Oggetto: AMPLIAMENTO CON MODIFICHE FABBRICATO AD USO COMMERCIALE PER LA
REALIZZAZIONE
DI UNA GRANDE STRUTTURA DI VENDITA NELL'AMBITO PDL "FELTRINA 6"
COMUNE DI LOCALIZZAZIONE: TREVISO (TV)
COMUNE INTERESSATO: PAESE (TV)
PROPONENTE: F.LLI LANDO S.P.A.
VERIFICA DELL'ASSOGGETTABILITÀ ALLA VIA AI SENSI DELL'ART. 19 DEL D.LGS. N.152/2006 .

PARERE COMITATO TECNICO PROVINCIALE VIA

SEDUTA DEL 6 AGOSTO 2026

Oggetto: Ampliamento con modifiche fabbricato ad uso commerciale per la realizzazione di una grande struttura di vendita in un ambito PdL "Feltrina 6"
Comune di localizzazione: Treviso (TV)
Comune interessato: Paese (TV)
Proponente: F.LLI LANDO S.P.A.
Procedura di Verifica dell'assoggettabilità alla VIA ai sensi dell'art. 19 del D.Lgs. n.152/2006

Figura 7 – Scenario A, MEDIO PERIODO, accesso alla struttura commerciale con rotondella IV Lotto

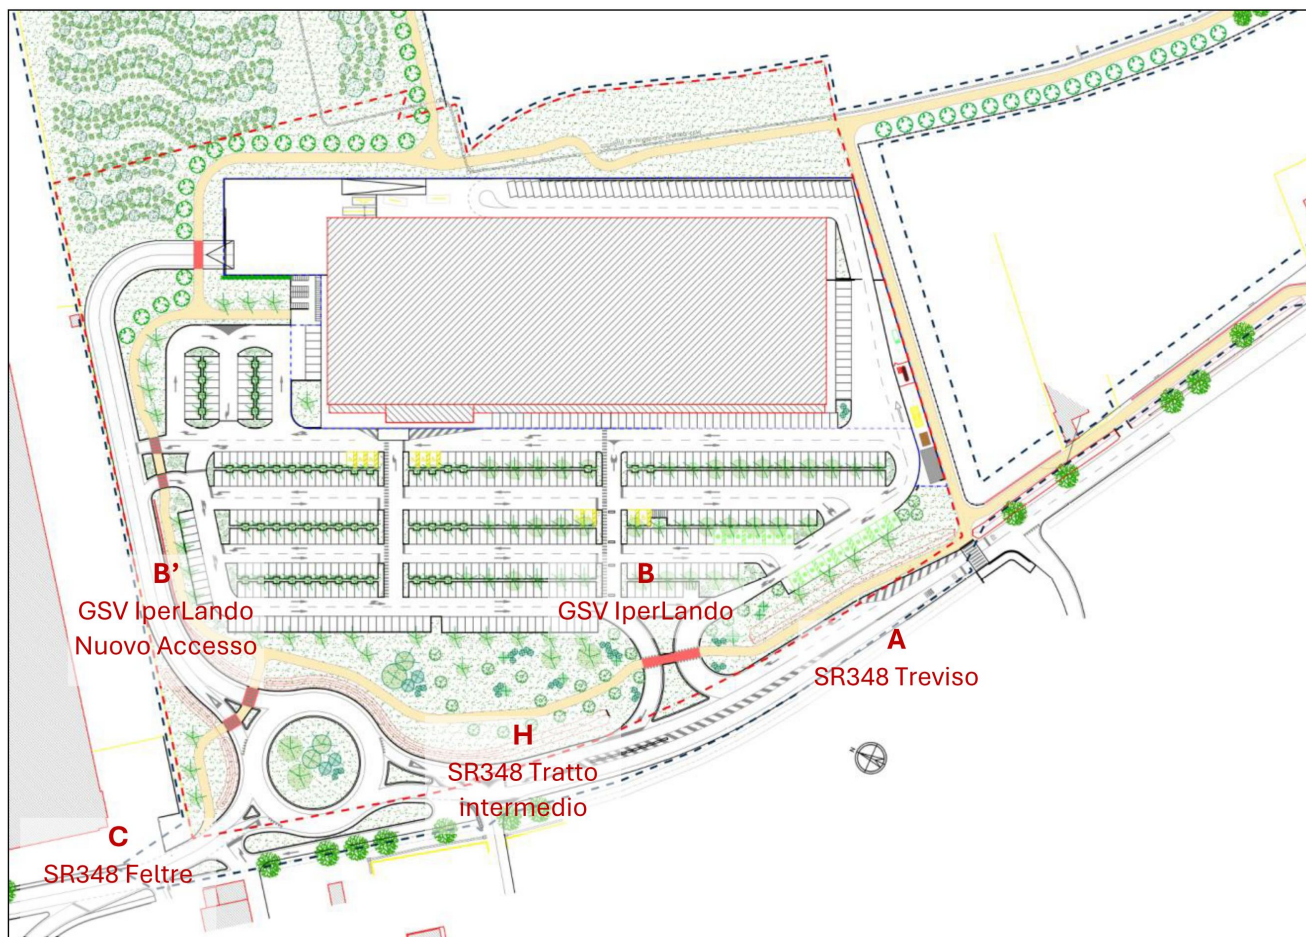
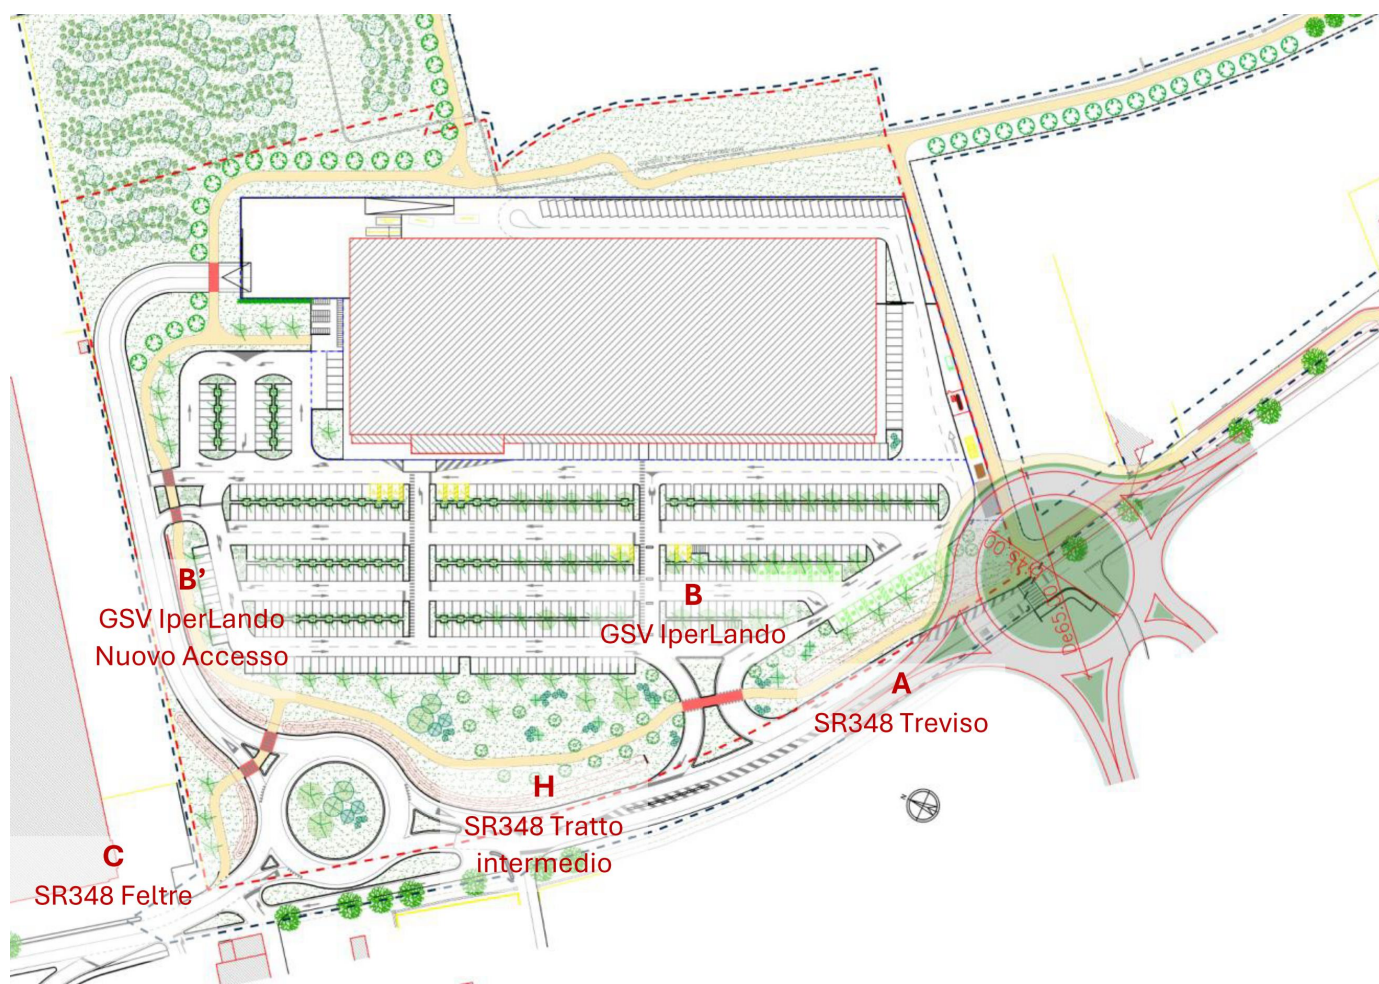
Osservazioni presentate dal Comune di Paese relativamente alla componente ambientale traffico veicolare

"Per quanto sopra esposto, si ritiene opportuno che le verifiche sulla tenuta dell'intersezione tra la SR 348 Feltrina e la SP 79 delle cave in Comune di Paese, venga aggiornata sulla base di dati di rilievo aggiornati (e con previsioni di veicoli generati relativi a dati aggiornati), e che la stessa venga estesa anche ai veicoli che potranno essere attratti/generati dalla prossima realizzazione del "IV lotto della tangenziale di Treviso" previsto in prossimità dell'area di progetto, prevedendo la realizzazione della rotatoria, così come già previsto dal PGTU del Comune di Paese, al fine di consentire un miglioramento dell'intersezione, anche a fronte dei nuovi veicoli generati e attratti dalla nuova grande struttura di vendita e dall'innesto nell'area del cosiddetto "IV lotto della tangenziale di Treviso"."

A riscontro delle osservazioni del Comune di Paese, l'analisi del nodo semaforico tra SR348 e SP79 evidenzia che:

- Nel Breve Periodo, l'impatto del progetto è mitigabile attraverso una semplice ottimizzazione dei tempi del ciclo semaforico (riduzione a 100s), mantenendo un LOS D analogo allo stato attuale senza quindi rilevabili alterazioni rispetto allo stato attuale.
- Nel Medio Periodo, l'innesto della Tangenziale con l'aggiunta dei veicoli rilevati dalla documentazione attualmente disponibile, comporterà un fisiologico innalzamento del servizio (LOS E). Tuttavia, la regolazione dinamica dell'impianto permetterà di contenere i coefficienti di saturazione entro i limiti di capacità (max 0.93), garantendo la funzionalità del nodo anche nelle ore di punta pur con incrementi dei ritardi medi per le diverse provenienze.

Considerazioni: per quanto attiene alla tematica relativa al traffico veicolare il proponente ha presentato una relazione che esclude impatti negativi sia nella attuale configurazione della viabilità, sia in caso di realizzazione del quarto lotto della Tangenziale di Treviso. Preso atto degli approfondimenti e delle integrazioni prodotte, si ritiene che le analisi svolte, comprensive degli effetti cumulativi nel breve e medio periodo e sviluppate assumendo scenari cautelativi, evidenzino la compatibilità dell'intervento con la funzionalità della rete viaria interessata. In particolare, il sistema degli accessi alla GSV e la nuova rotatoria presentano adeguati margini di capacità anche nello scenario di medio periodo; parimenti, le verifiche condotte sull'intersezione S.R. 348 - S.P. 79, pur evidenziando un incremento dei livelli di saturazione con l'entrata in esercizio del IV lotto della Tangenziale, ne attestano il mantenimento entro i limiti di capacità mediante l'ordinaria regolazione dinamica dell'impianto semaforico, senza evidenziare criticità tali da pregiudicare la compatibilità del progetto sotto il profilo viabilistico.

Figura (8): zonizzazione acustica

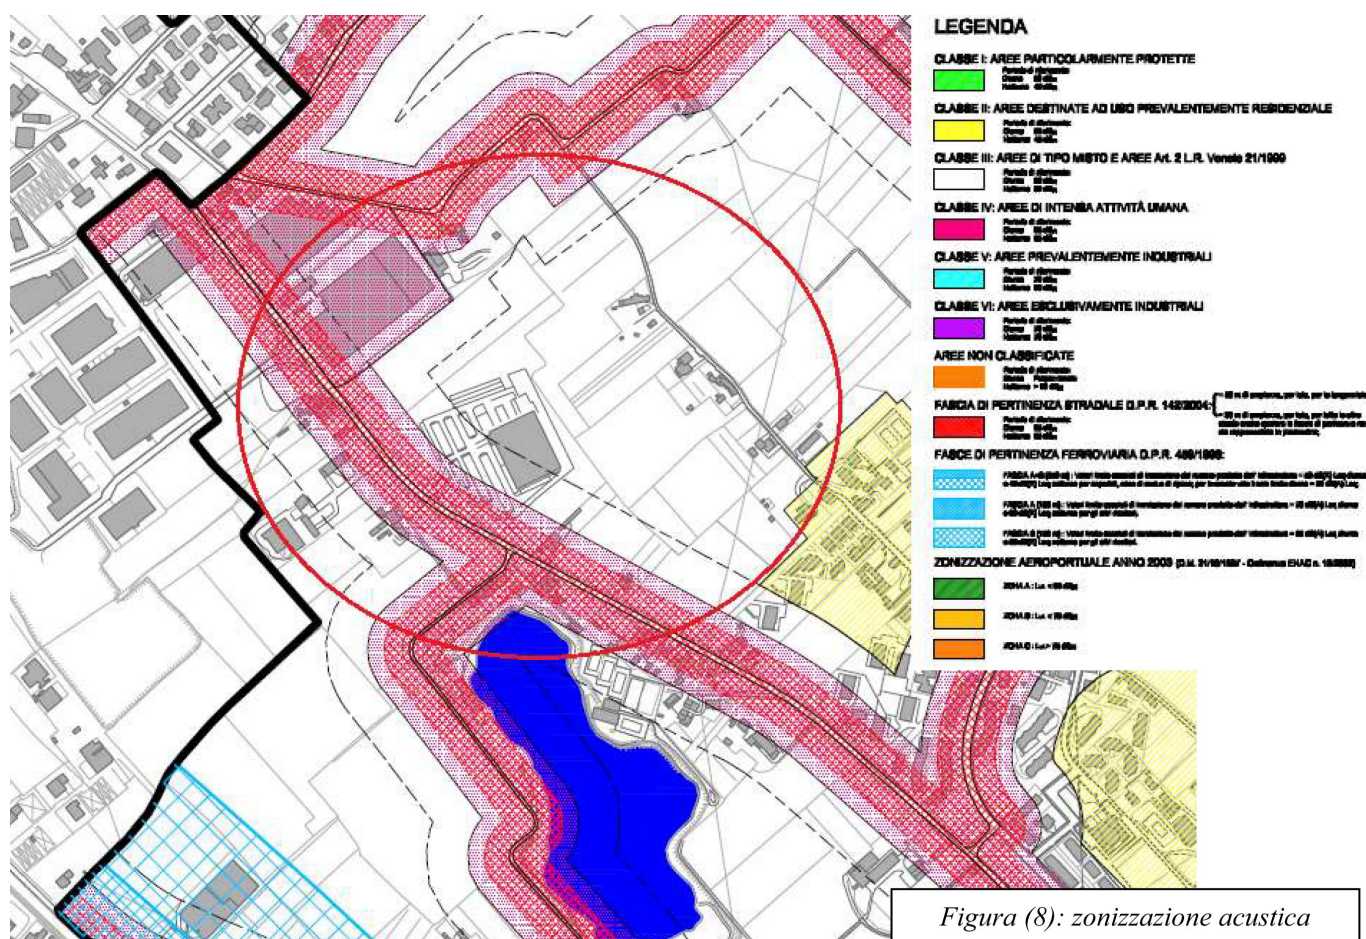
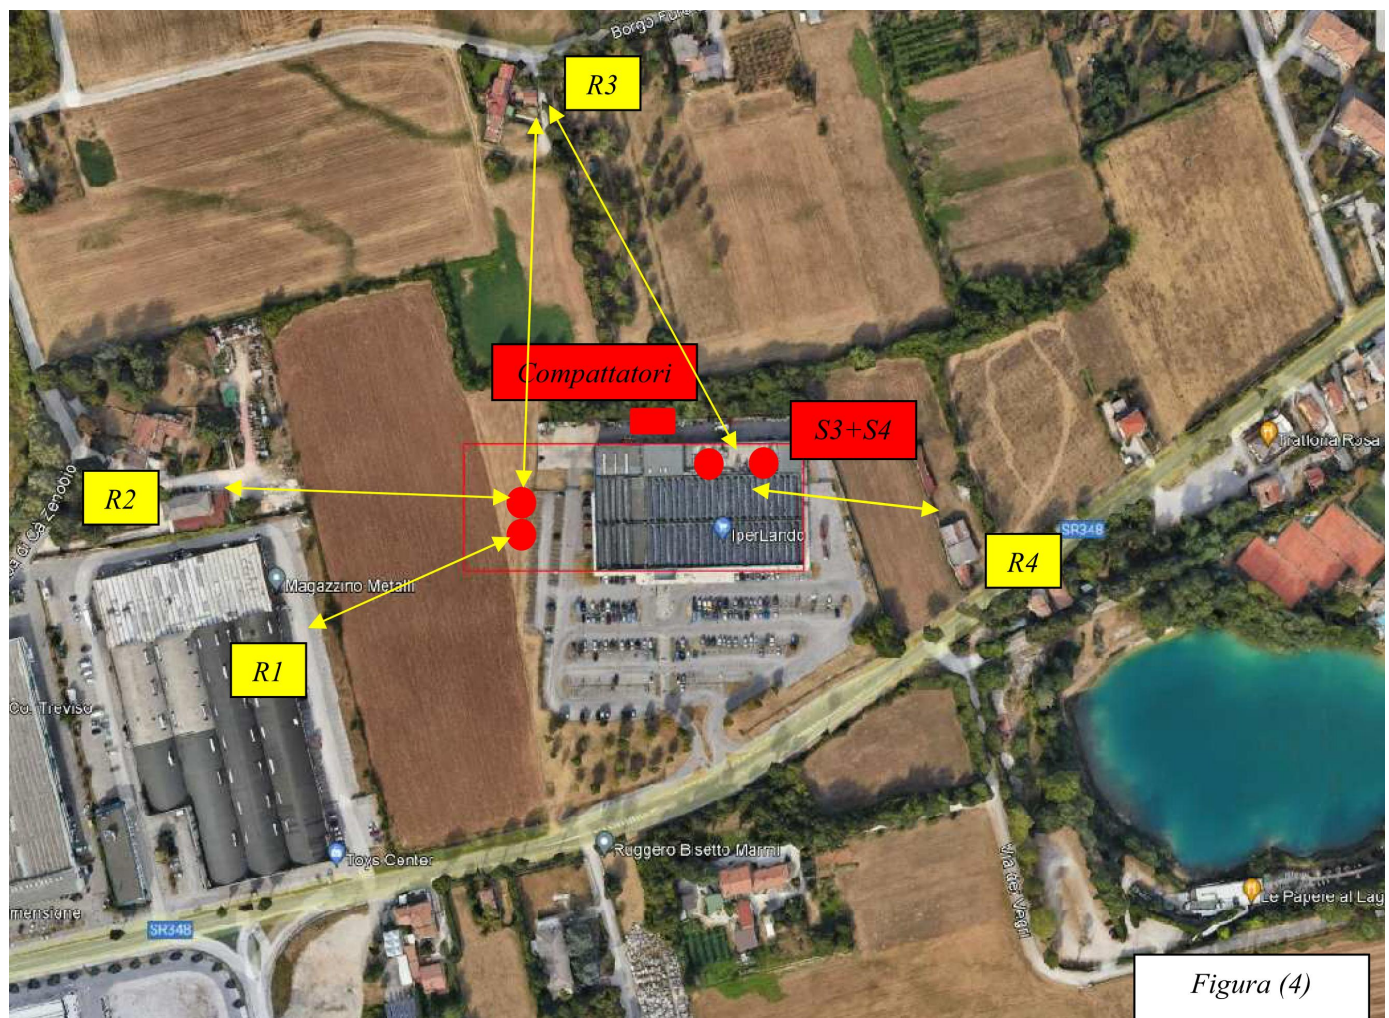
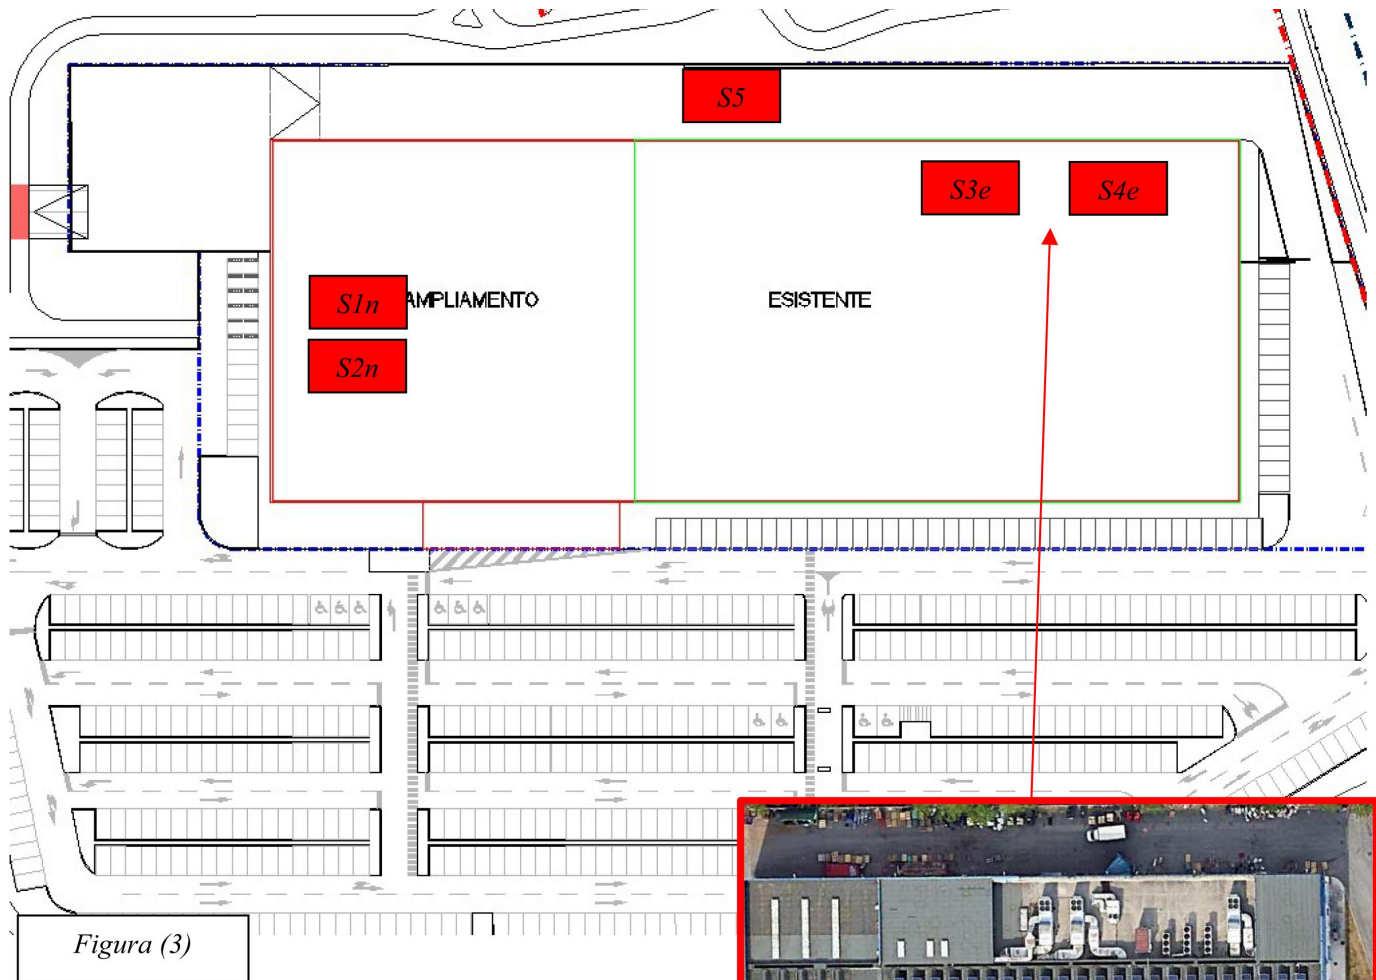
Considerazioni: *esaminata la documentazione prodotta e le successive integrazioni, si rileva che la documentazione previsionale di impatto acustico prodotta dal proponente ha considerato le principali sorgenti sonore connesse all'intervento, il traffico indotto e gli effetti cumulativi con il IV Lotto della Tangenziale. In relazione alla tipologia dell'attività, allo specifico contesto territoriale, alla localizzazione delle sorgenti sonore e dei ricettori più prossimi, nonché ai livelli emissivi dichiarati dal proponente in rapporto alla classificazione acustica dell'area, non emergono, in linea generale, impatti negativi significativi sulla componente ambientale rumore.*

Dall'esame delle valutazioni previsionali risulta inoltre che, ad eccezione del ricettore R1, per tutti i ricettori considerati risultano verificati i valori limite assoluti e differenziali previsti dalla normativa vigente.

Con riferimento al ricettore R1, la documentazione evidenzia tuttavia alcuni elementi di criticità in relazione alla verifica del limite differenziale di immissione. In particolare, per il piano primo dell'edificio sono riportati valori non univoci della rumorosità ambientale, pari a 55,9 dB(A) a pagina 54 e a 57,9 dB(A) alle pagine 33 e 55 della relazione. Tale incongruenza non consente di individuare con certezza l'esito della verifica del limite differenziale e potrebbe comportare un marginale superamento dello stesso.

Per il medesimo ricettore, al piano terra, il differenziale di immissione risulta prossimo al valore limite di 5 dB(A); tale circostanza, tenuto conto dell'incertezza propria delle valutazioni previsionali e delle verifiche fonometriche, non consente di escludere un possibile superamento del limite normativo.

Sempre con riferimento al ricettore R1, il livello di emissione previsto risulta sostanzialmente coincidente con il valore limite di emissione di 55 dB(A), pur considerando l'effettivo tempo di funzionamento delle sorgenti sonore nell'intero periodo di riferimento.

Si rileva inoltre una difformità tra i risultati dei calcoli previsionali della rumorosità prodotta dai soli impianti, riportati alle pagine 29, 30 e 31 della relazione, e i corrispondenti valori del parametro "contributo sorgenti" riportati nella tabella di pagina 33.

Si prende inoltre atto dell'impegno del proponente ad effettuare una verifica strumentale post operam della rispondenza delle condizioni effettive alle previsioni effettuate.
